# 第6回 高輪築堤調査・保存等検討委員会

日時：2021年4月14日（水）15:00～

## 第5回 高輪築堤調査・保存等検討委員会

### 開催記録（案）

## 検討② 築堤南側と4-2街区の成立性について

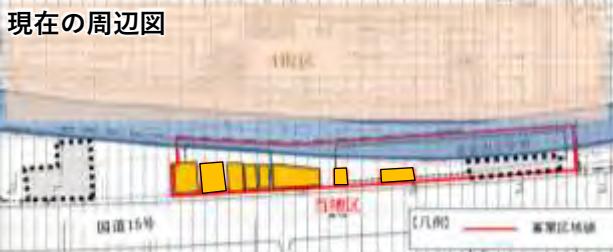
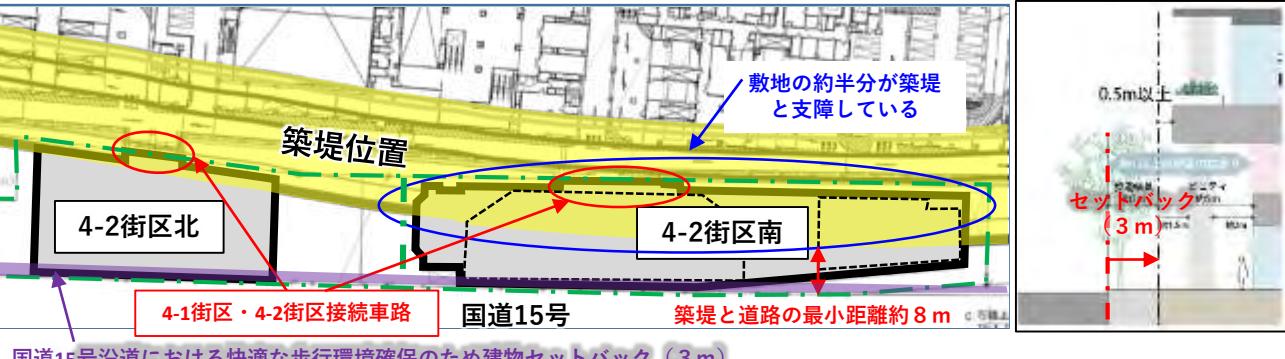
南側の築堤保存については、築堤を保存した場合の4-2街区の建物の成立性について検討を行う。

○築堤の南側は、4-2街区南敷地（4,000m<sup>2</sup>）の内1,900m<sup>2</sup>が支障する、築堤と道路の最小距離も約8mとなり、地区計画により敷地境界より3mセットバックしており、敷地形状と築堤の位置関係から地区計画で求められている共同化による耐震化が困難、且つ從前地権者の住戸数や事業用のオフィス面積が確保出来ず建物計画が成立しない。地権者と同意のうえ進めている建物計画の大幅な変更は地権者の生活・事業に多大な影響がある。

○築堤部を再開発敷地から除外した場合、建物形状がペンシリビル状となることから、地区計画で求められている共同化による耐震化が困難となり、特定緊急輸送道路である国道15号の地震時の安全確保問題が解決されない。→築堤南側を現地に残すことは現実的ではない。

## 検討① 築堤北側と4-1街区の計画との成立性について

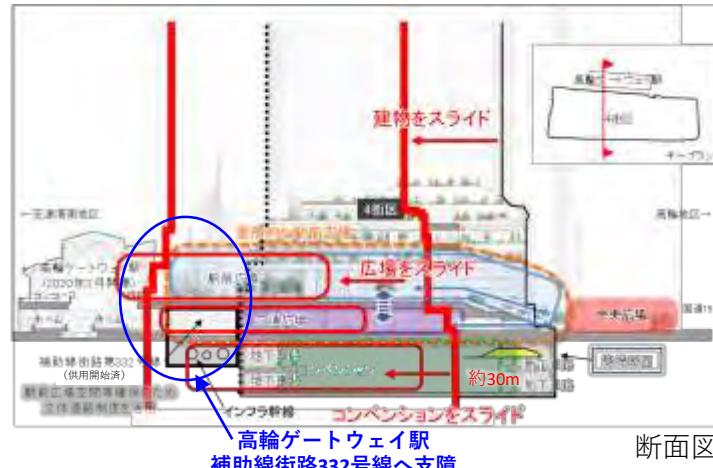
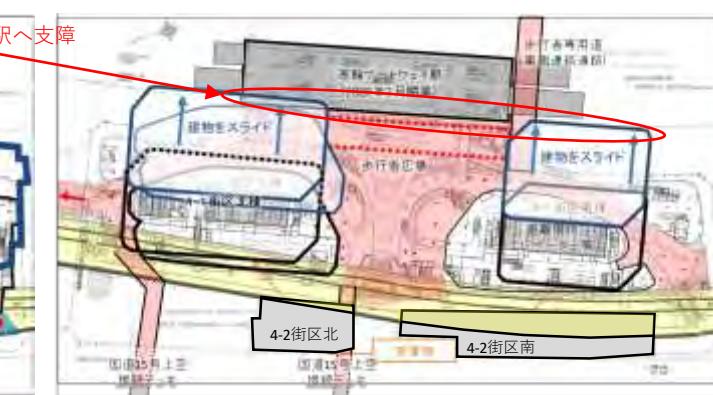
北側の築堤保存については、築堤を保存した場合の4-1街区の建物の成立性について検討を行う。建物の地下部及び低層部、高層部を東側（高輪ゲートウェイ側）にスライドさせて築堤を保存する案について検討を行う。

- 建物をスライドさせることにより、歩行者広場や交通広場が、**補助線街路第332号線及び、高輪ゲートウェイ駅まで建物に支障してしまう**ため、建物をスライドさせることは物理的に出来ない。

- 駅前の歩行者広場、交通広場
  - コンベンション
  - 地下車路ネットワーク（4-2街区接続含）
  - 泉岳寺駅への接続通路
  - 非常時電源設備、駐車場、駐輪場等
  - オフィス、商業施設等の収益施設を大きく規模を縮小、中止する事になり
- ①自動車交通の拠点、②歩行者交通の拠点、③国際ビジネス拠点、④地域の防災拠点、  
⑤国道15号沿道市街地の再開発  
の、機能が成立しない。

- 建物をスライドさせることにより、歩行者広場や交通広場および建物全体が、**補助線街路第332号線および高輪ゲートウェイ駅に支障してしまう**ため、**そのままスライドする事は物理的に出来ない**。
- 支障しないように計画縮小した場合、例えば、
  - 交通広場は、計画しているバスやタクシー、一般車の乗り入れ台数が大幅に減少し利便性が著しく低下する
  - 歩行者広場は、駅前の歩行者ネットワークの起点としての機能が低減し、**国際交流拠点の顔としてふさわしい広場が整備出来ない**
- オフィスの床面積が32,000m<sup>2</sup>（約23%）、商業の床面積が16,500m<sup>2</sup>（約33%）が減少するため、**収益が大幅に減少**（=公共貢献メニュー実現のための原資が減少し、見直しが発生する）
- 築堤北側を現地に残すことは物理的な問題とまちづくり計画への影響が大きいため現実的ではない。

#### ■検討 信号機跡の一部保存と4-1街区建物の成立性について

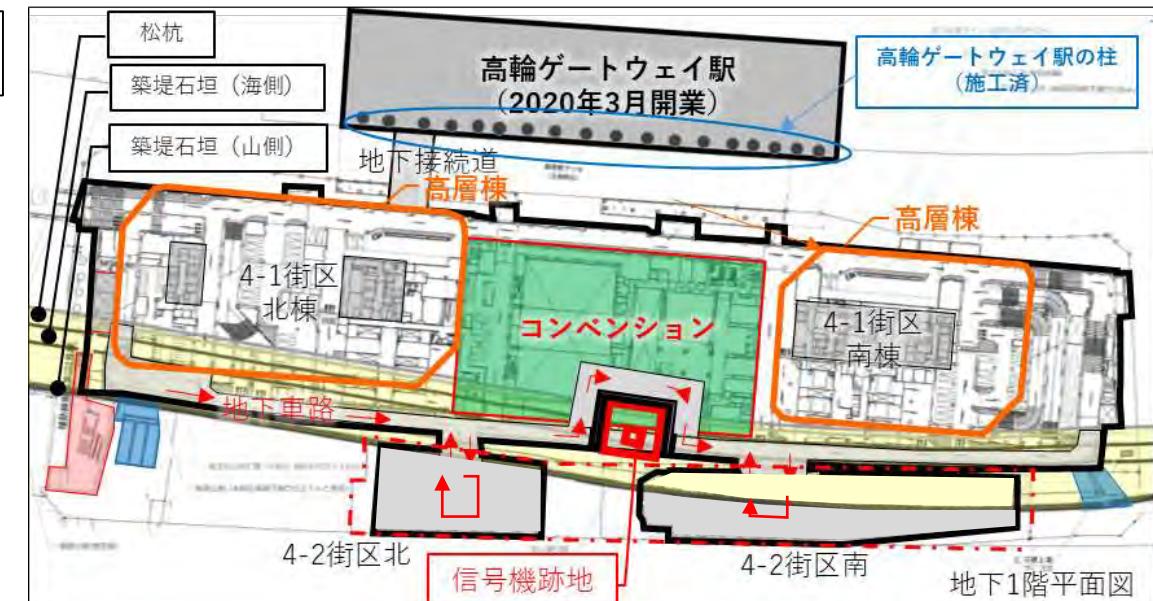
信号機跡地とその周囲約10m（幅23m程度）の範囲を保存した場合の4-1街区建物の成立性の検討を行う。

- ・**信号機跡**は地下1階の駐車場のメイン車路と支障する位置となるため、地下車路を迂回させる必要があり、迂回させた場合は**コンベンション**に大きく**支障**する。

- 高輪ゲートウェイ駅（2020年3月開業済）や供用開始されている補助線街路332号線、区画道路3号に囲まれているため建物を線路側にスライドする事は物理的に難しい。

- 無柱の大空間となるコンベンションは構造上、高層棟の直下を避ける必要があるため、北南方向のスライドも物理的

- 現地保存する場合は、コンベンションに大きく支障するため下記の点で影響を受けるため、国際ビジネスの交流拠点としての機能が大きく低減する

- ・国際会議等で必要になる2,000名収容の施設が1,200名程度まで減少し、品川エリア全体の国際競争力が低減する。
  - ・収容人数だけでなく、諸外国のお客様を迎える空間であるホワイエや様々なサービスの質が大きく低減する。
  - ・コンベンション施設で帰宅困難者の屋内受入施設として2,400人の受入を見込んでおり、地域の防災拠点としての機能が低下する

○築堤を現地保存してコンベンションを地下にスライドした場合の計画)

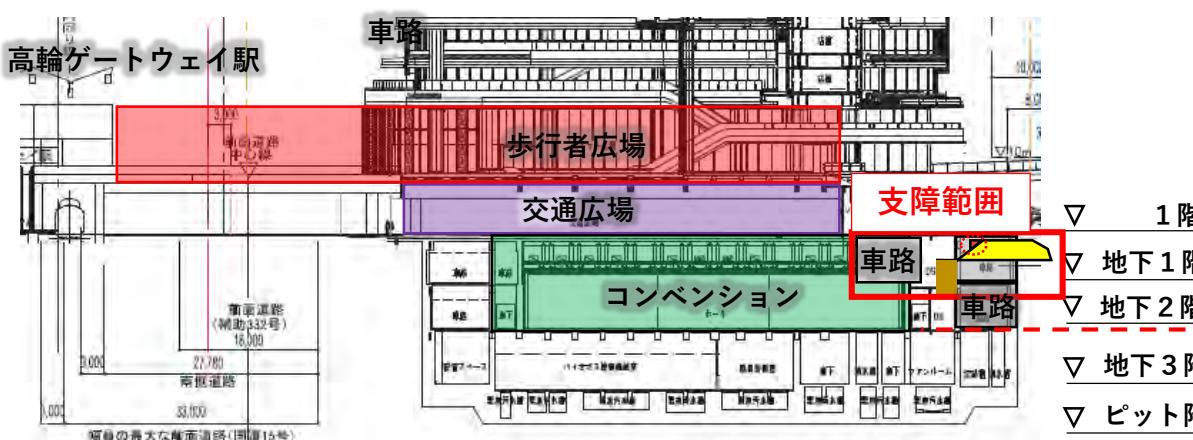
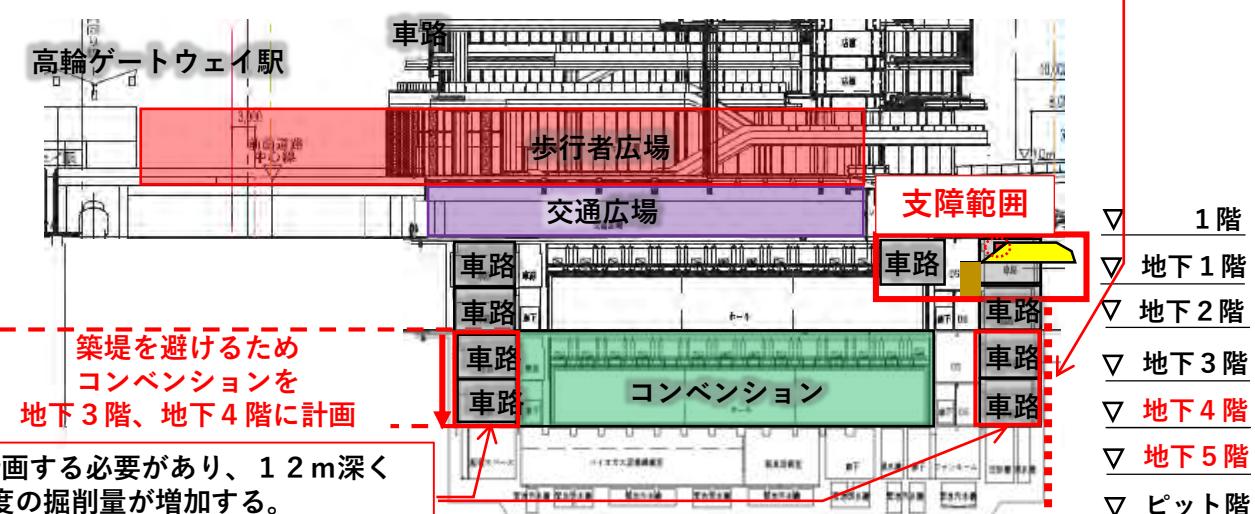
- 現計画（地下1階、地下2階）よりさらに深い位置に無柱の大空間を計画すること構造的に難しく、工期と工事費にも大きな影響が発生する。また、イベント用資材搬入のための駐車場やそこに至るまでの動線を地下4階レベルまで連続して計画することは、工期と工事費に大きな影響が発生し、深さ方向でスライドすることも難しい。

- ・築堤を構造的に仮受けする事が困難
  - ・築堤を残したまま、地下掘削のための山留の施工が困難

地下車路を含めて地下4階に至る車路を計画する必要があり、12m深地下を掘削する必要があり、20万m<sup>3</sup>程度の掘削量が増加する。

2. 国道15号沿道地区（4-2街区の一部）について

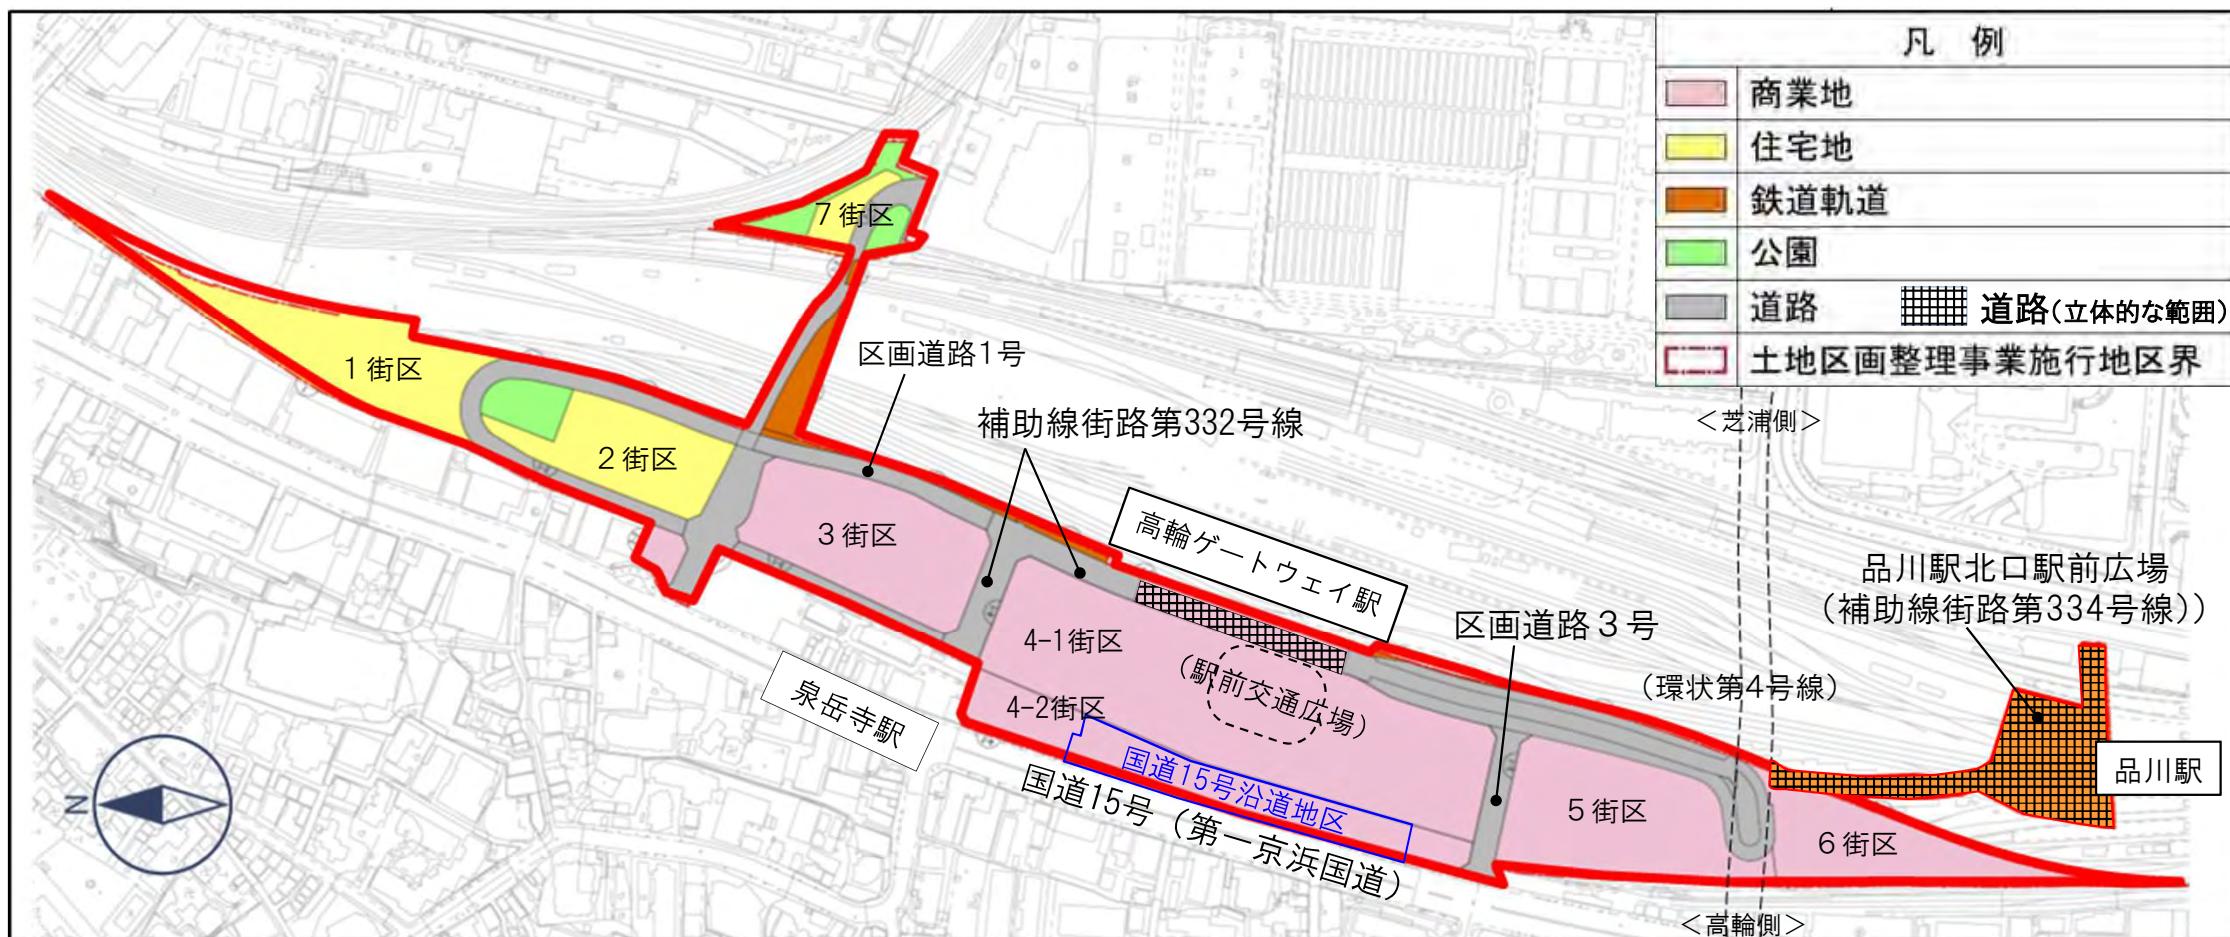
4街区のうち、国道15号沿道地区（4-2街区の一部）は、約30名の権利者が土地や建物の権利を有する区域となっています。

接道する国道15号（第一京浜国道）は、震災時に避難や救急・消防活動、緊急物資輸送の大動脈となる特定緊急輸送道路と位置付けられており、この沿道にある建築物は、最新の耐震基準を満たすことが求められています。しかしながら、現存する建築物は旧耐震基準で設計されており、老朽化も進んでいることから、防災上の観点から早期の建て替えが望まれている状況です。

また、東日本旅客鉄道株式会社による2021年3月31日付「高輪築堤の調査・保存等に関する当社方針について」（第5回高輪築堤調査・保存等検討委員会 資料3）のご説明にもある通り、国道15号沿道地区では「地権者が中心となった市街地再開発事業へ向けた動きが進んでおり、同地区地権者から旧耐震建物の老朽化への危機感から早期に事業推進の要望が強く」、2019年11月に市街地再開発準備組合を設立し、建て替え等による生活再建の早期実現を目指している状況と認識しています。
